Van: 5.1.2.e [REDACTED] (Sittard) <[REDACTED]@sgs.com>
Verzonden: woensdag 8 maart 2023 16:09
Aan: [REDACTED]
CC: [REDACTED]; [REDACTED]; [REDACTED] (GPO);
Onderwerp: RE: [EXTERNAL] Onderzoek betonkernen PM-tunnel

From: [Redacted] <[Redacted]@vsf.nl>
Sent: woensdag 8 februari 2023 14:36 5.1.2.e
To: [Redacted] (Sittard) <[Redacted]@sgs.com>
Cc: [Redacted] (GPO) <[Redacted]@rws.nl>
Subject: [EXTERNAL] Pr. Margrietunnel, Sneek: gegevens moot 22 en 23

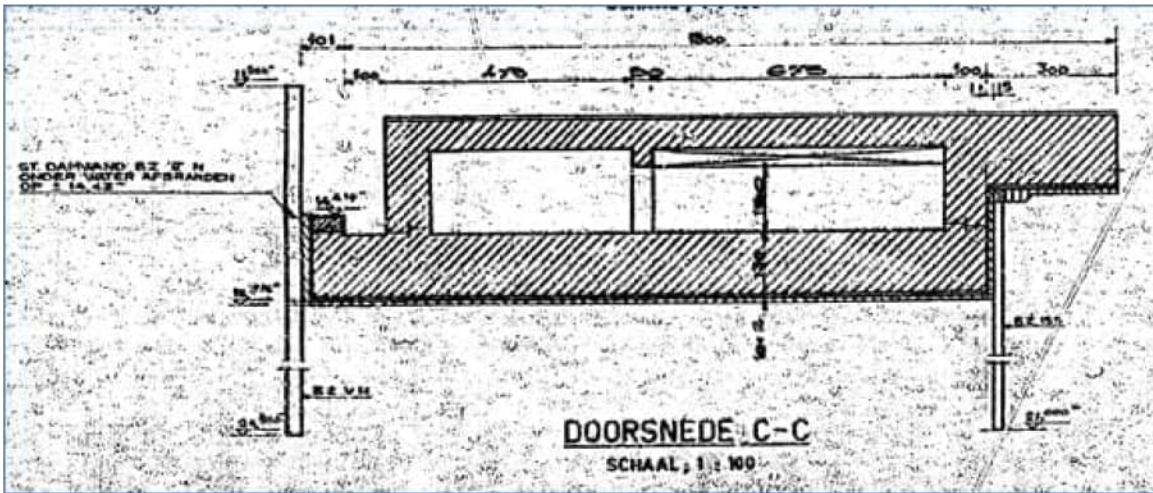
1. De 2 diepste moten zijn 22 en 23. Op de tekeningen staat echter MT-33^A en MT-32^A. Waarom komen deze nummers niet overeen?
2. De tekeningen laten wel een waterkelder zien. Jij spreekt ook van scannen van de wanden. In zie alleen in doorsnede C-C wanden (zie hieronder). Is dit het gedeelte waarin het onderzoek moet plaatsvinden?
